Stellungnahme des Fördervereins LSG Buschgraben / Bäketal e. V.

zum Entwurf des B-Planes KLM-BP-007 „Altes Dorf“
im Rahmen der Öffentliche Auslegung des Bebauungsplan-Entwurfes KLM-BP-007 „Altes Dorf“ gemäß § 3 Abs. 2 BauGB, zugleich: Öffentliche Auslegung des Entwurfes der Änderungsverordnung über das Landschaftsschutzgebiet „Parforceheide“ der Beteiligung

Kleinmachnow, 24.05.2013
(unterzeichnet durch Mitglieder und Freunde des Vereins)

Abbildung 6: Historischer Gutshof und Skizze des geplanten neuen Gebäudes

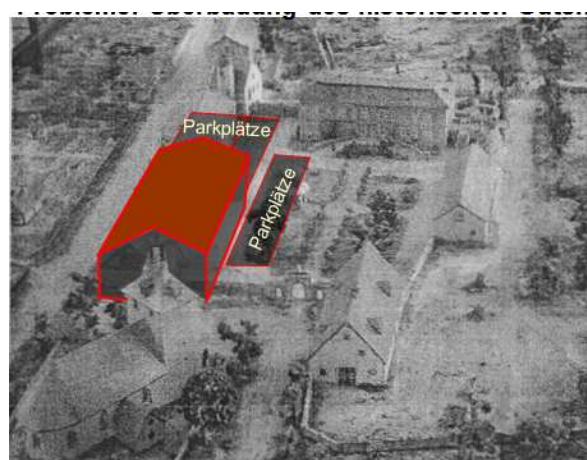
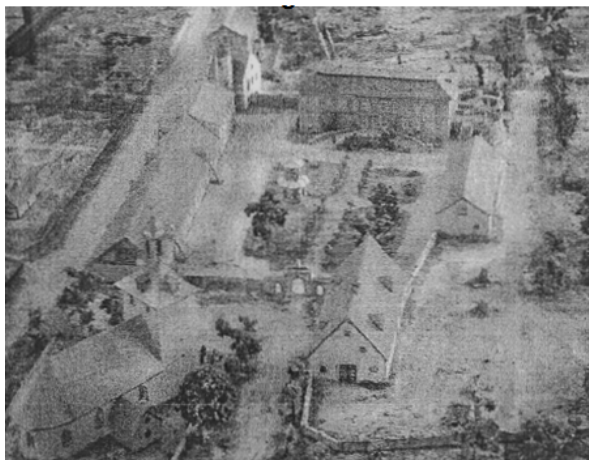
Durch die Ausgliederung und Bebauung erfolgt eine erhebliche Beeinträchtigung des Bodendenkmals des historischen Gutshofes. Der geplanten Überbauung des historischen Gutshofes wird widersprochen.

Das geplante Kirchgebäude ist mit der geplanten Grundfläche von 37m*20m um ein Drittel breiter (5m) und mindestens doppelt so hoch wie das ehemalige Stallgebäude, und es ist nur halb so lang. Die Kubatur der alten Anlage geht damit völlig verloren. Auch die angrenzenden Parkplatzflächen überschreiten die historische Baulinie deutlich (16,30m statt 15m, d.h. um knapp 10%). Der Eindruck des durchgehenden Stallgebäudes entlang der Straßenfront geht damit unwiederbringlich verloren. **Die Kubatur des alten Gutshofes wird somit völlig überbaut und geht unwiederbringlich verloren. Der geplante Kirchneubau fügt sich nicht in die Gestalt des historischen Gutshof ein; das Bodendenkmal wird durch den geplanten Bau unwiederbringlich zerstört.**

Die Grundfläche der geplanten Kirche ist etwas mehr als doppelt so groß wie die Grundfläche der alten Dorfkirche. Damit wird der Neubau die Alte Dorfkirche optisch dominieren, die ihre **Bedeutung als bisheriges Wahrzeichen und Mittelpunkt des alten Dorfes verliert**. Dass durch das Bauvorhaben eine „Wiederaufnahme wichtiger historischer räumlicher Bezüge“²³ erfolgen soll, ist nicht nachvollziehbar. Vielmehr läuft es den denkmalfachlichen Anforderungen des Brandenburgischen Landesamtes für Denkmalpflege und Archäologisches Landesmuseum (BDALM) für das Bauvorhaben völlig entgegen, v.a. den folgenden daraus aufgezählten Punkten 1,2 und 7:²⁴

- Der Neubau fügt sich nicht in das historische Ensemble ein.
- Der Neubau dominiert den Platz (in etwa doppelt so groß wie die alte Dorfkirche),
- Der historische Gutshof wird unwiederbringlich überbaut, insbesondere geht die Straßenfront verloren,
- Die historischen Beetanlagen werden zum Teil durch Parkplätze im Innenhof überplant und gehen verloren,
- Die alte Dorfkirche verliert ihre Bedeutung als Wahrzeichen und Zentrum des Gutshofes.

Abbildung 8: Für die Ersatzmaßnahmen gem. B-Plan vorgesehenen Flächen

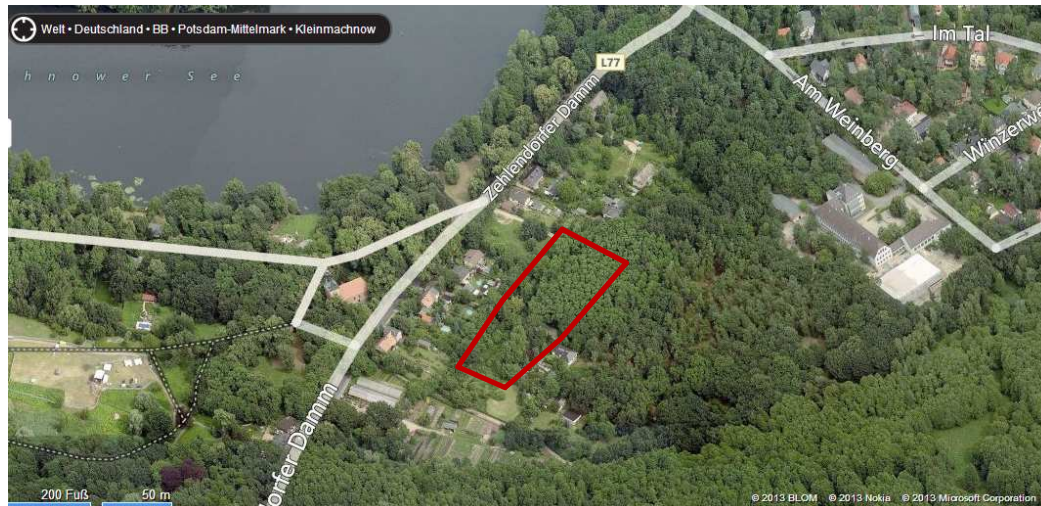
schutzsatzung von Kleinmachnow unterliegen, müssten jedoch entsprechende Ausgleichsmaßnahmen im Plangebiet umgesetzt werden, wofür jedoch im Plangebiet keinerlei Flächen vorhanden sind. Berücksichtigt man bei den Ersatzmaßnahmen einen Ersatz sowohl für die Versiegelung als auch für die Baumfällungen, reicht der Platz der vorgeschlagenen Grundstücke nicht aus, schätzungsweise nur etwas 70% der Ersatzpflanzungen sind auf den verfügbaren Grundstücken umsetzbar. Die Flurstücke 191, 193 gehören dabei nicht der Gemeinde, hier werden Flächen mit für die Ersatzpflanzungen einbezogen, über welche die Gemeinde nicht ohne Abstimmung verfügen darf. Zumindest sollte im Rahmen der Planung nicht stillschweigend eine Zustimmung Dritter unterstellt werden.
